PLAN LOCAL D'URBANISME METROPOLE ROUEN NORMANDIE

MODIFICATION N°2 - PPR
PÔLE DE PROXIMITÉ DE ROUEN

> NOTICE DE PRÉSENTATION ET MOTIFS
DES CHANGEMENTS APPORTÉS

ANNEXE 3 A LA DELIBERATION
D'APPROBATION DU 13 DECEMBRE 2021

d. Secteur Vallon suisse : modification de zonage et des règles graphiques de hauteur

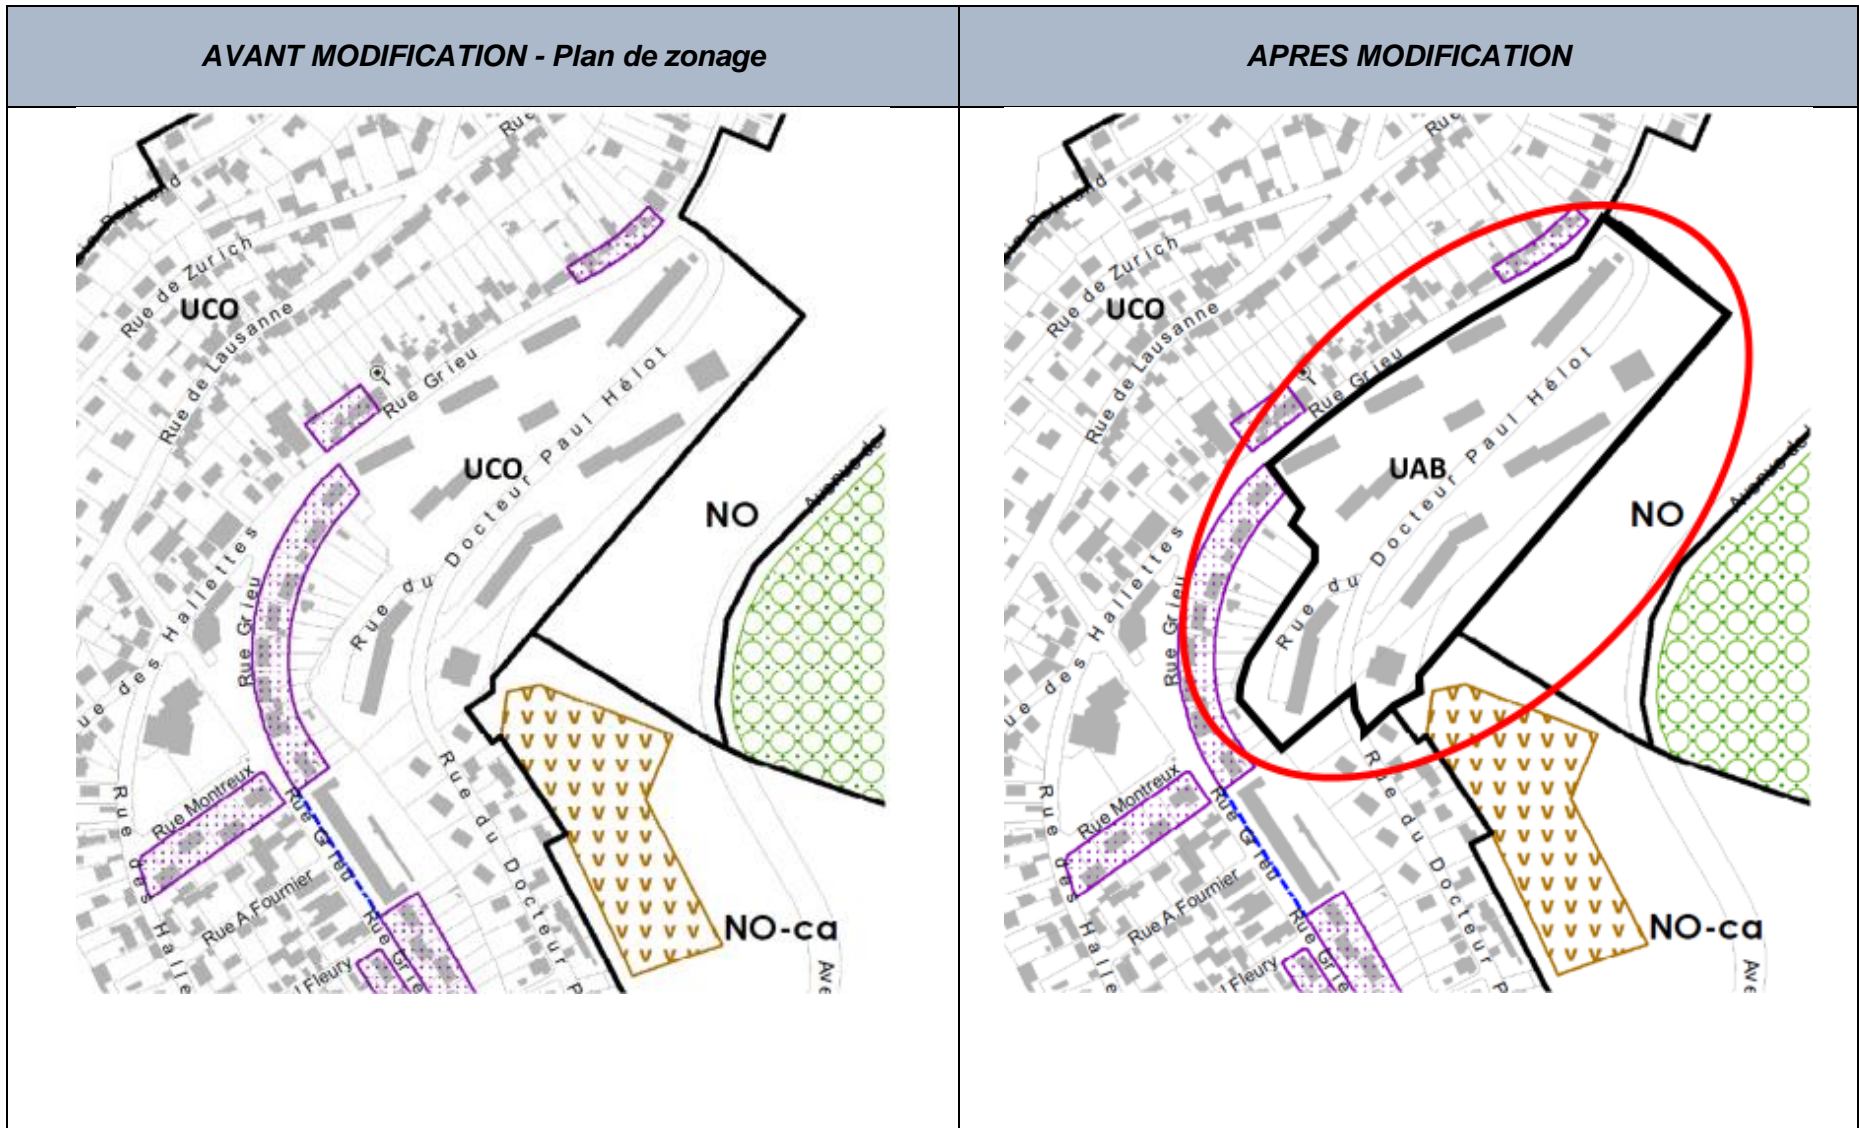
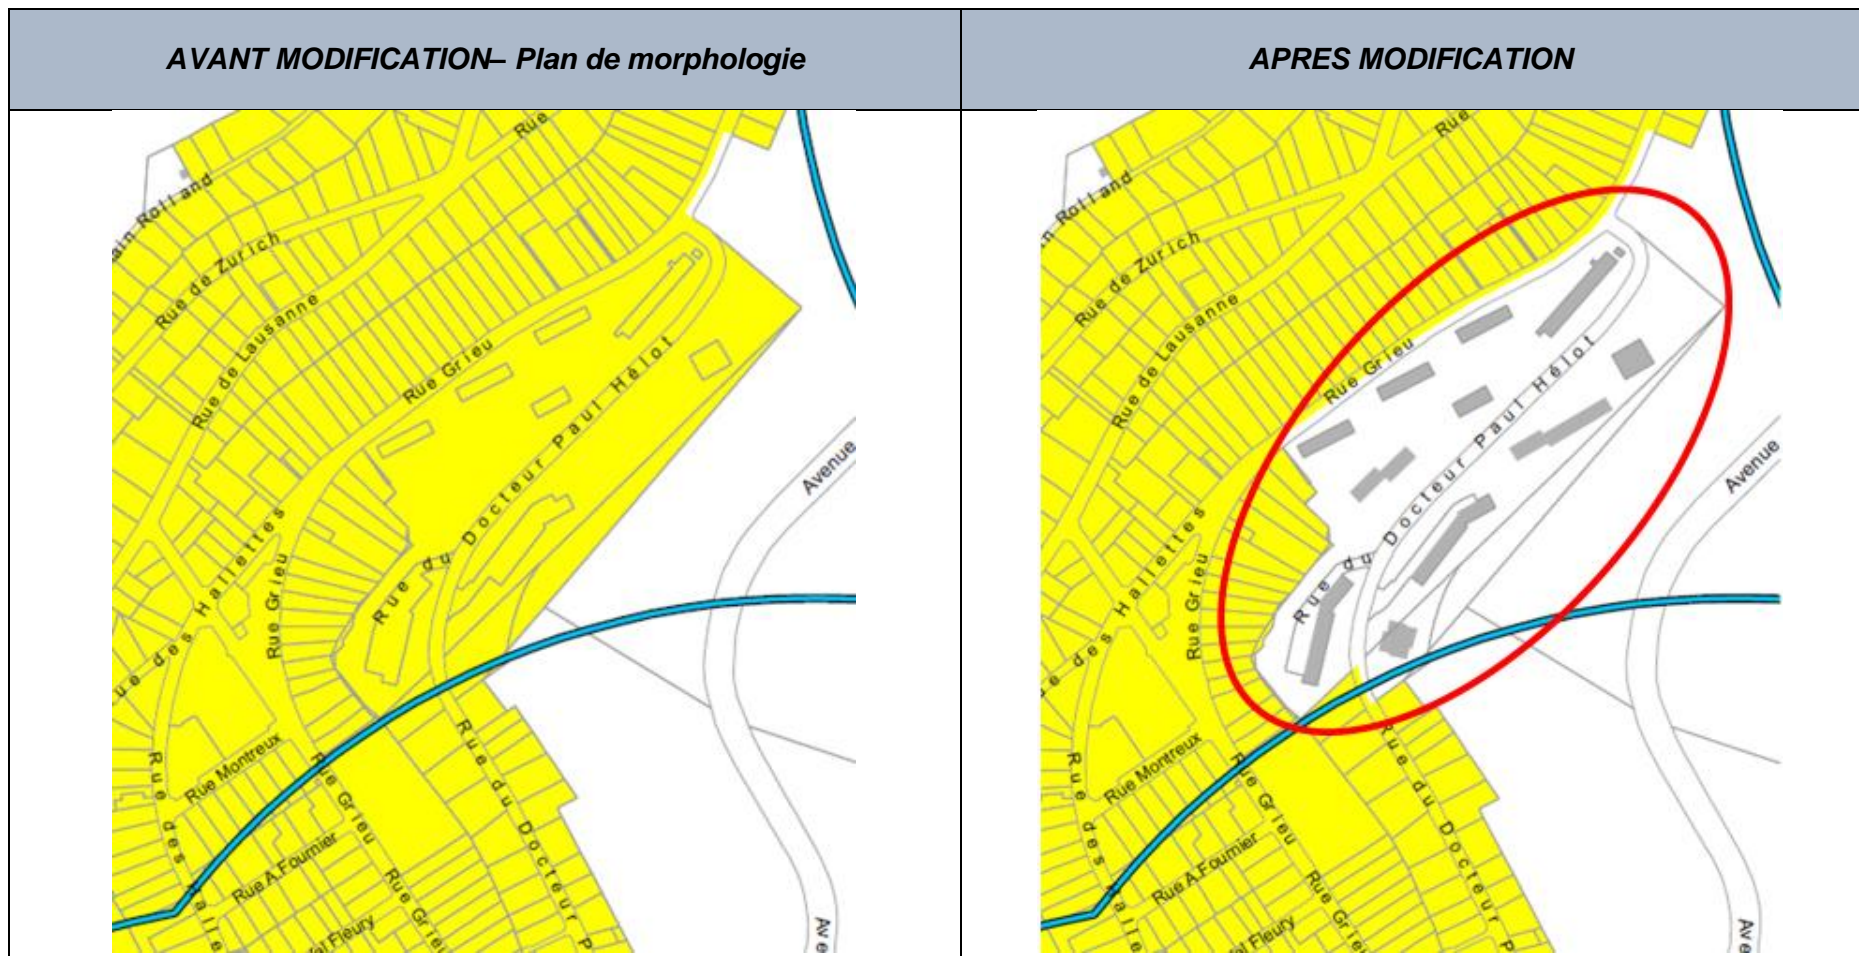
<i>Pièce(s) du PLU concernée(s)</i>	<i>Intitulé</i>	<i>Objet de la modification</i>
4.2 Règlement graphique <ul style="list-style-type: none"> - 4.2.1 Planche 1 : plan de zonage - 4.2.2 Planche 2 : plan de morphologie urbaine 	Secteur Vallon suisse : modification de zonage et des règles graphiques de hauteur	Modification de zonage de parcelles classées UCo (zone caractéristique d’habitat sur les secteurs de coteaux) en zone UAB (zone caractéristique de centralité urbaine mixte), et suppression de la règle graphique de hauteur (7m à l’égout/acrotère).
<i>Zone(s) et/ou parcelle(s) concernée(s)</i>	<i>Justification de la modification</i>	
<i>Rouen Droite – secteur Vallon Suisse</i>	<p>Le secteur Paul HELOT comporte un parc de logements collectifs qui ne correspond pas au zonage UCO tel que défini. De plus, ce zonage ne permet pas l’évolution du bâti existant. Il est nécessaire de modifier le zonage pour passer de UCO en UAB.</p> <p>Le zonage UCO s’accompagne dans le plan de morphologie urbaine, d’une règle graphique de hauteur limitant les constructions à 7m à l’égout/acrotère.</p> <p>Il est donc nécessaire de supprimer la règle graphique de hauteur, et ainsi d’appliquer la règle écrite de la zone (soit 17m à l’égout/acrotère et/ou R+3+C).</p> <p>Ce zonage est en cohérence avec ce type de tissu présent sur les Hauts de Rouen.</p>

e. Secteur St Sever / rue d'Elbeuf : modification de zonage et des règles graphiques de hauteur

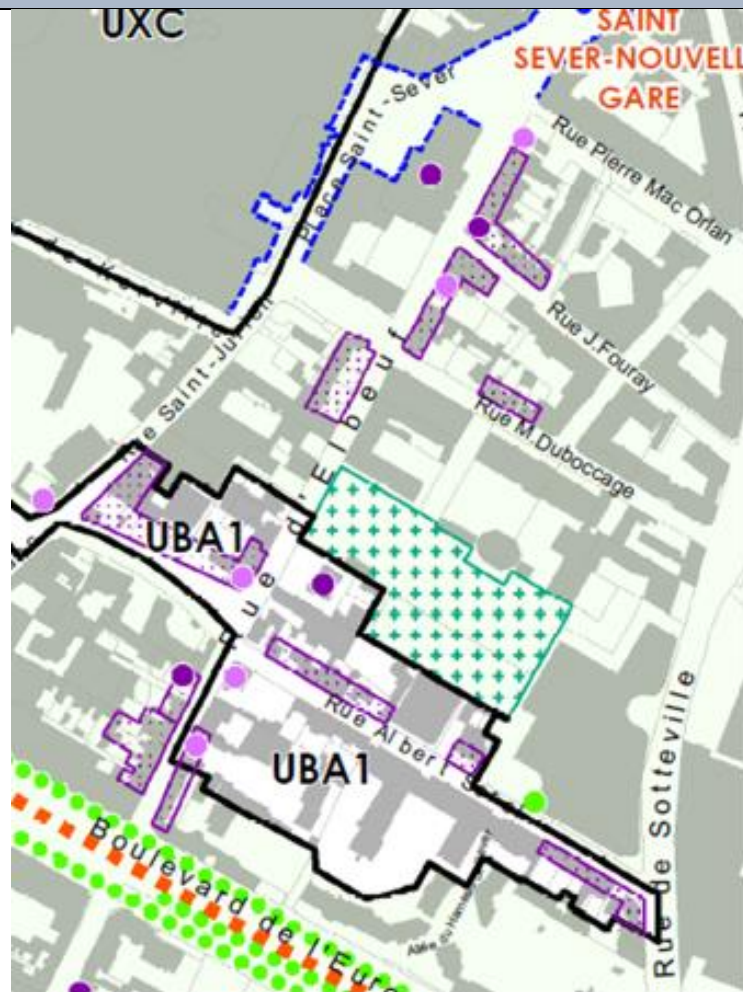
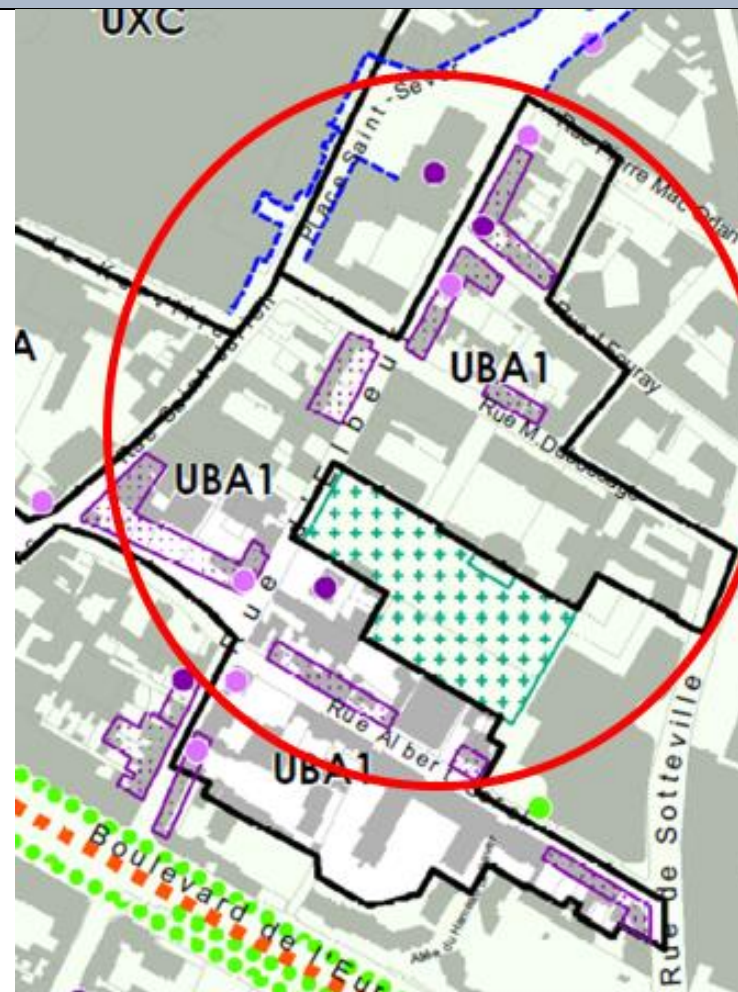
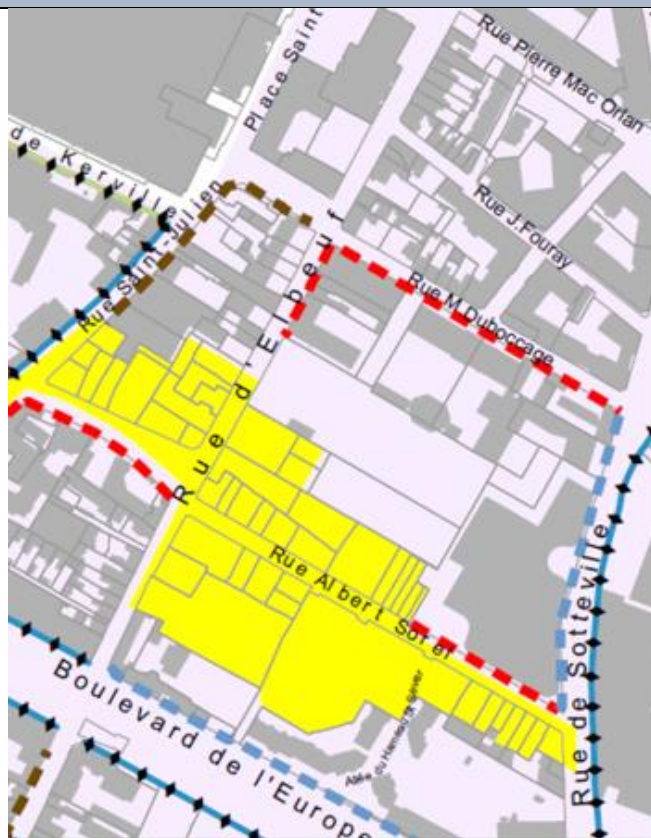
<i>Pièce(s) du PLU concernée(s)</i>	<i>Intitulé</i>	<i>Objet de la modification</i>
4.2 Règlement graphique <ul style="list-style-type: none"> - 4.2.1 Planche 1 : plan de zonage - 4.2.2 Planche 2 : plan de morphologie urbaine 	Secteur St Sever/Rue d'Elbeuf : modification de zonage et des règles graphiques de hauteur	Modification des limites de zones de parcelles classées UAA (zone caractéristique de centralité urbaine mixte) en zone UBA1 (zone caractéristique d'habitat individuel), et modification des règles graphiques de hauteur (suppression des règles linéaires de 13m et 10m et ajout d'une trame graphique de hauteur à 7m à l'égout/acrotère).
<i>Zone(s) et/ou parcelle(s) concernée(s)</i>	<i>Justification de la modification</i>	
<i>Rouen Gauche – secteur St Sever</i>	<p>Le secteur Marie DUBOCCAGE (St Sever) présente une morphologie qualitative et majoritairement représentative du zonage UBA1 (Maisons de ville dont quelques Ensembles Bâtis cohérents). Afin de préserver la qualité urbaine en cohérence avec les éléments qualitatifs du secteur, il est nécessaire de modifier le zonage de ces îlots de part et d'autre de la rue d'Elbeuf en UBA1. L'objectif est de préserver la qualité du bâti actuel tout en intégrant les nouvelles constructions, et d'assurer une meilleure transition avec la zone UAA environnante.</p> <p>Dans un souci de cohérence avec les changements des limites de zones, il est également nécessaire de modifier les règles graphiques de hauteur pour les faire correspondre au nouveau zonage dans la planche 2 – Plan de morphologie urbaine</p>

f. **Secteur St Sever / Henri Martin : Ajout d'une protection du patrimoine bâti, modification de limites de zones et modification des hauteurs graphiques**

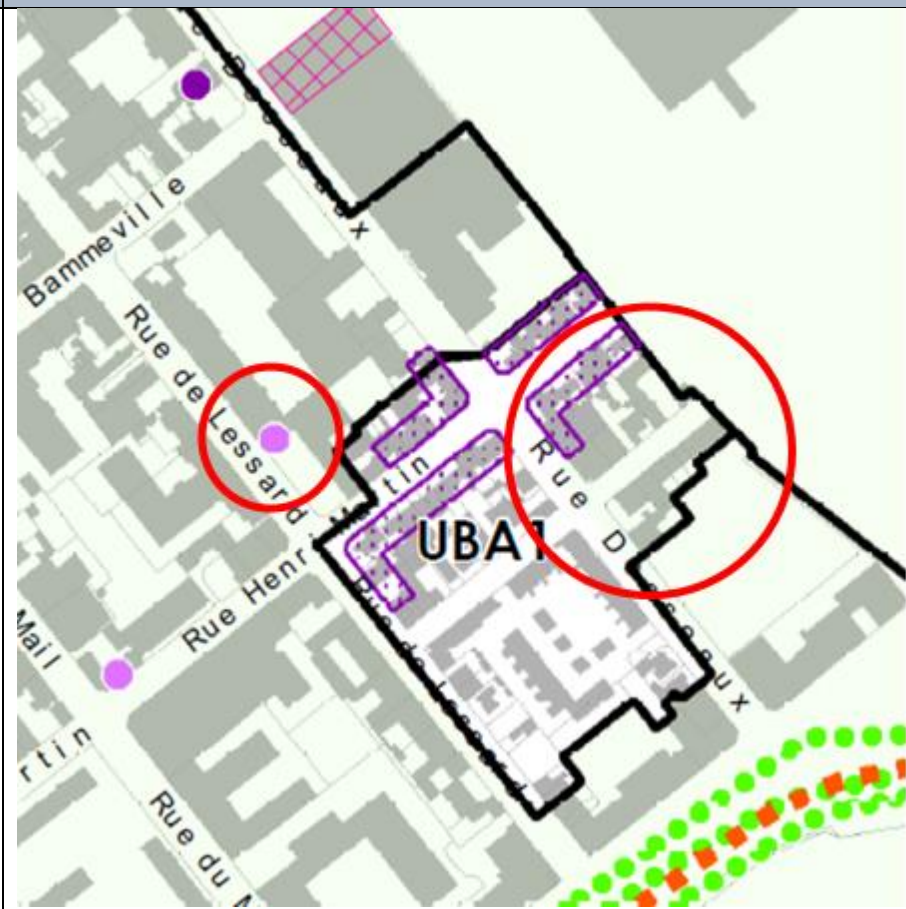
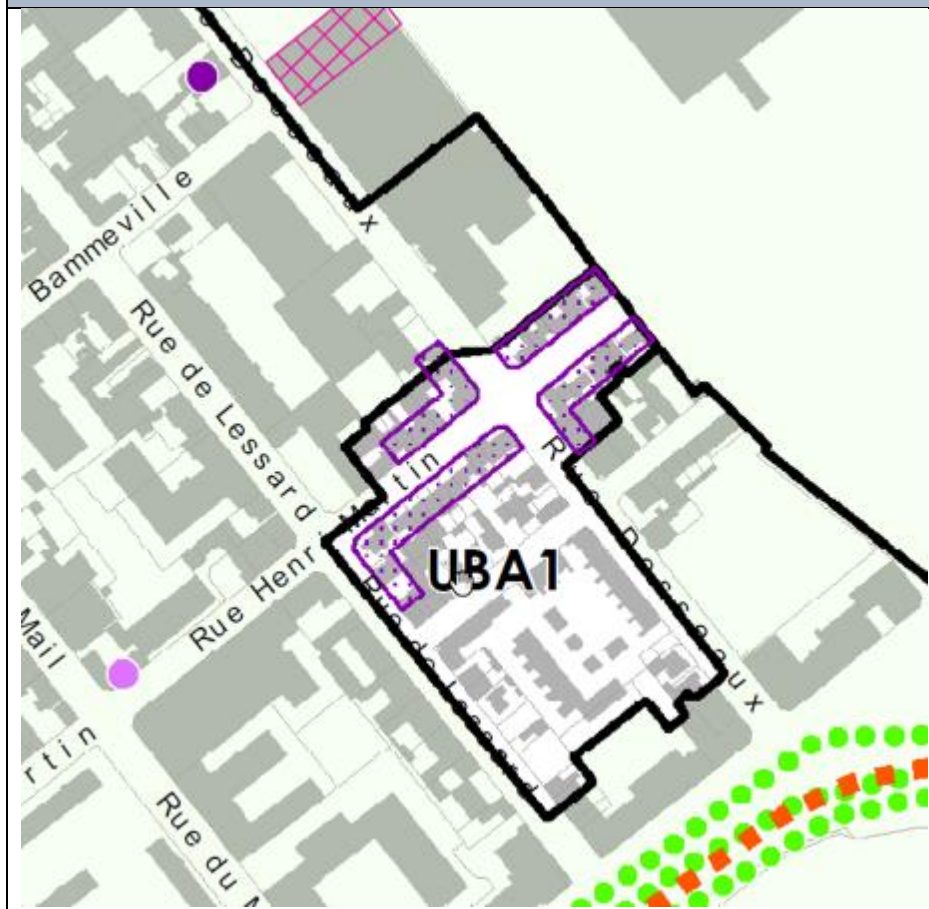
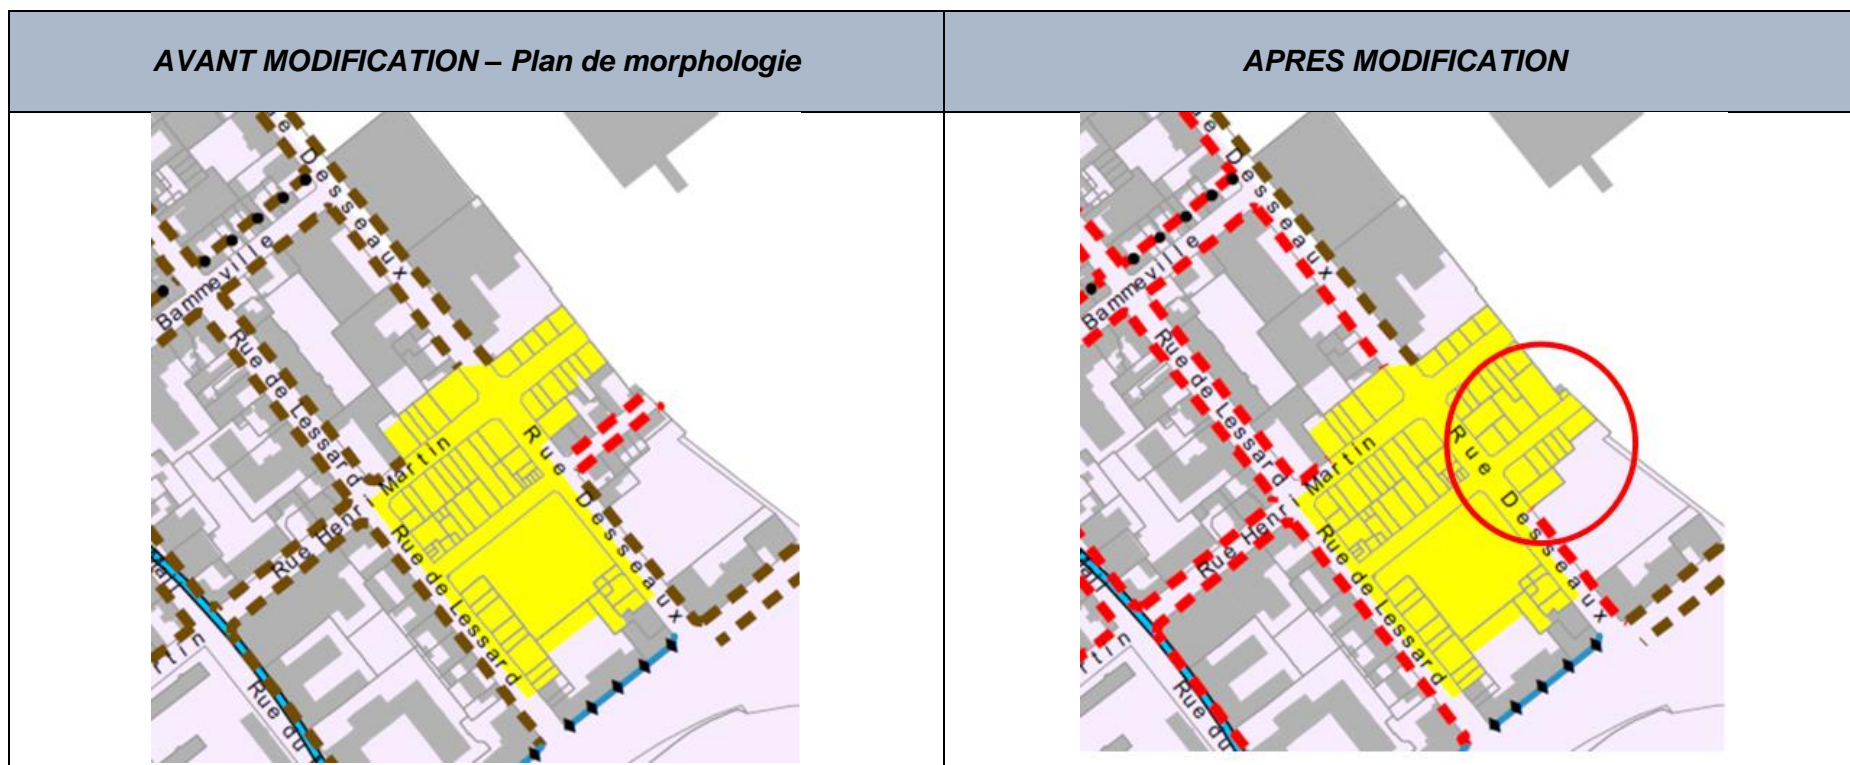
<i>Pièce(s) du PLU concernée(s)</i>	<i>Intitulé</i>	<i>Objet de la modification</i>
<p>4.2 Règlement graphique</p> <ul style="list-style-type: none"> - 4.2.1 Planche 1 : plan de zonage - 4.2.2 Planche 2 : plan de morphologie urbaine - 4.2.4_Annexes du règlement graphique <p>4.1.2 Annexes du règlement écrit</p> <ul style="list-style-type: none"> - 4.1.2.1_Fiches patrimoine bâti 	<p>Secteur St Sever / Henri Martin : Ajout protection patrimoine bâti, modification de zonage et hauteurs graphiques</p>	<p>Ajout de protection patrimoniale, modification des limites de zones de parcelles classées UAA (zone caractéristique de centralité urbaine mixte) en zone UBA1 (zone caractéristique d'habitat individuel), et modification des règles graphiques de hauteur (suppression des règles linéaires de 10m et ajout d'une trame graphique de hauteur à 7m à l'égout/acrotère).</p>
<i>Zone(s) et/ou parcelle(s) concernée(s)</i>	<i>Justification de la modification</i>

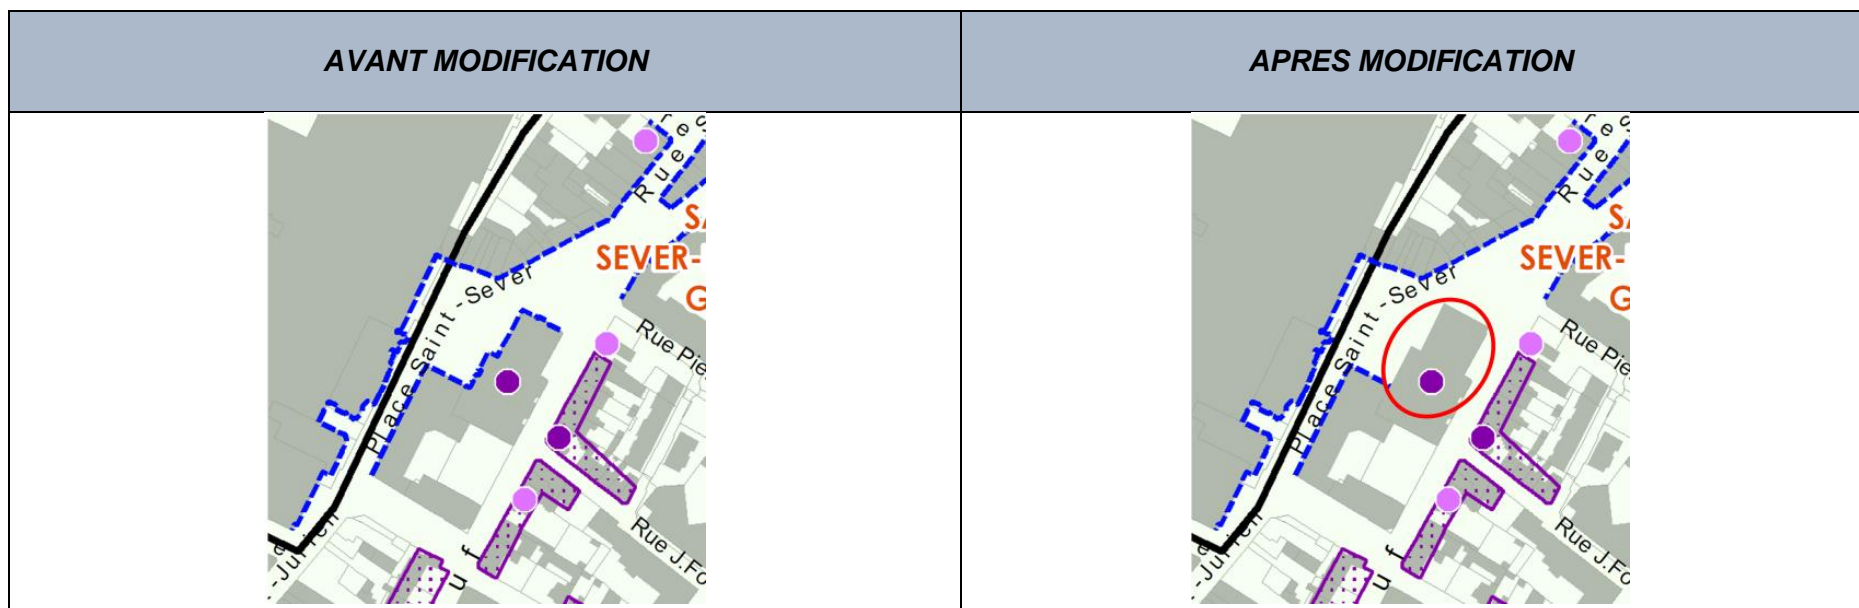
<i>Pièce(s) du PLU concernée(s)</i>	<i>Intitulé</i>	<i>Objet de la modification</i>
4.2.1 Règlement graphique Planche 1 : plan de zonage	Secteur St Sever / église : suppression linéaire commercial	Correction par suppression d'un linéaire commercial sur le bâtiment de l'église
<i>Zone(s) et/ou parcelle(s) concernée(s)</i>	<i>Justification de la modification</i>	
<i>Rouen Gauche – secteur St Sever</i>	L'église St Sever est au cœur d'une place commerciale. Cependant, l'inscription graphique est incompatible avec la qualité, la destination et la protection du bâtiment. Cette inscription tient de l'erreur matérielle qui nécessite une correction.
